## 改善箇所説明図

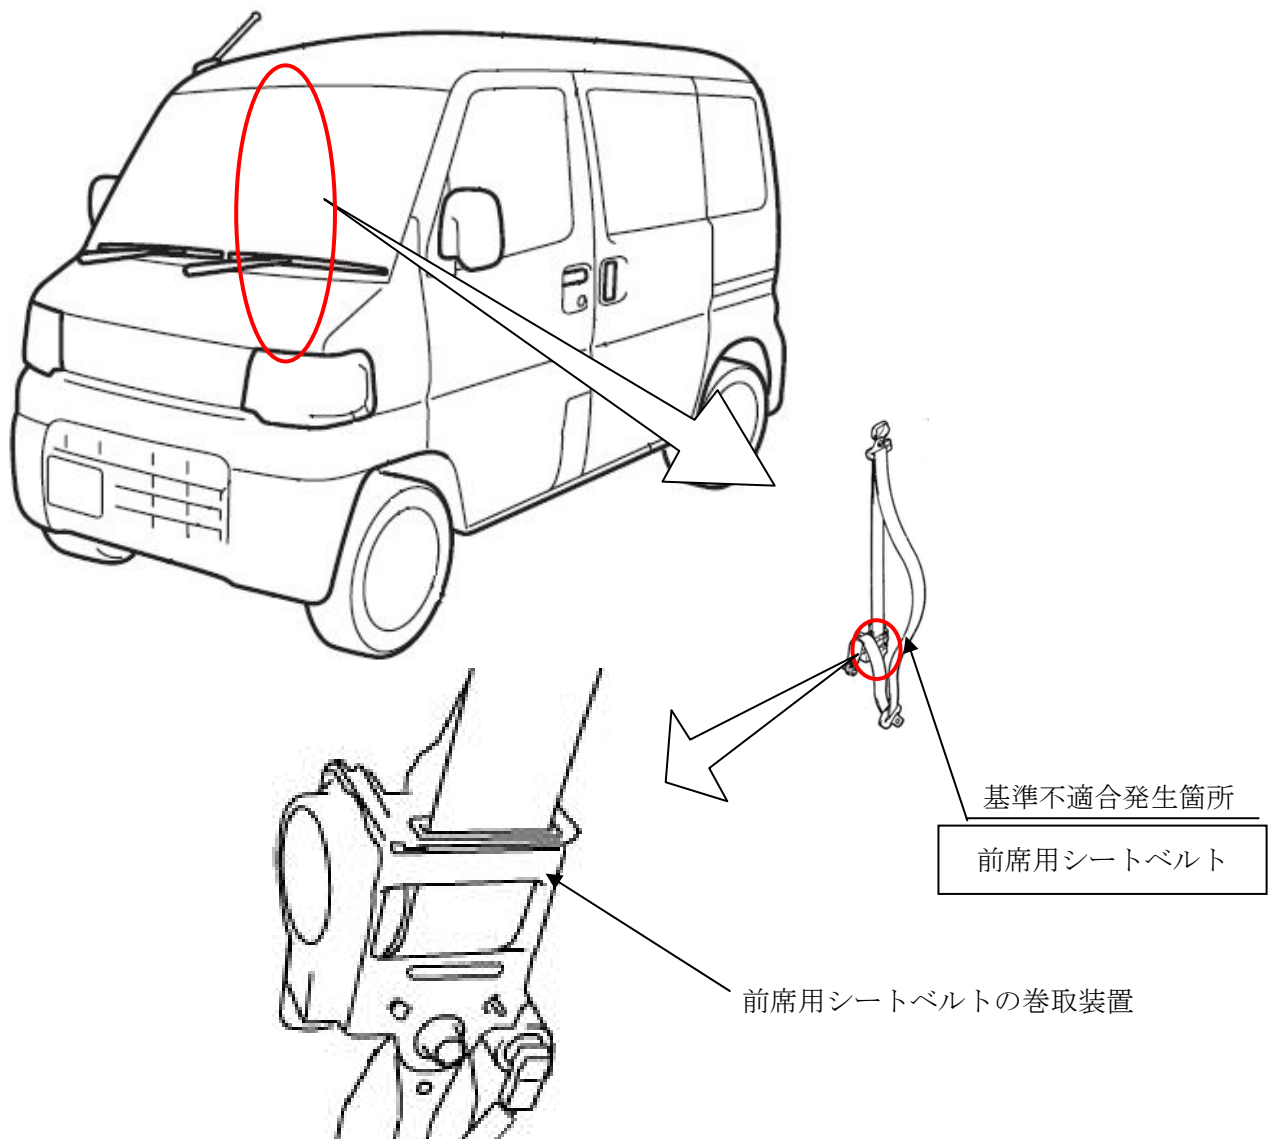
前席用シートベルトにおいて、巻取装置内部のロック機構部の製造方法が不適切なため、圧入部が緩み、シートベルト脱着時に異音や引っ掛かりが発生するおそれがある。そのまま使用を続けると、最悪の場合、圧入部品が外れ、衝突時にシートベルトのロックが作動しなくなる。

全車両、当該シートベルトを点検し、圧入部が緩んでいないものは、当該巻取装置の内部に緩み対策部品を取り付ける。圧入部が緩んでいるものは、当該シートベルトを良品に交換する。

識別：助手席ドアチェッカーのボデー側取付けボルト頭部に白または黄色のペイントを塗布する。
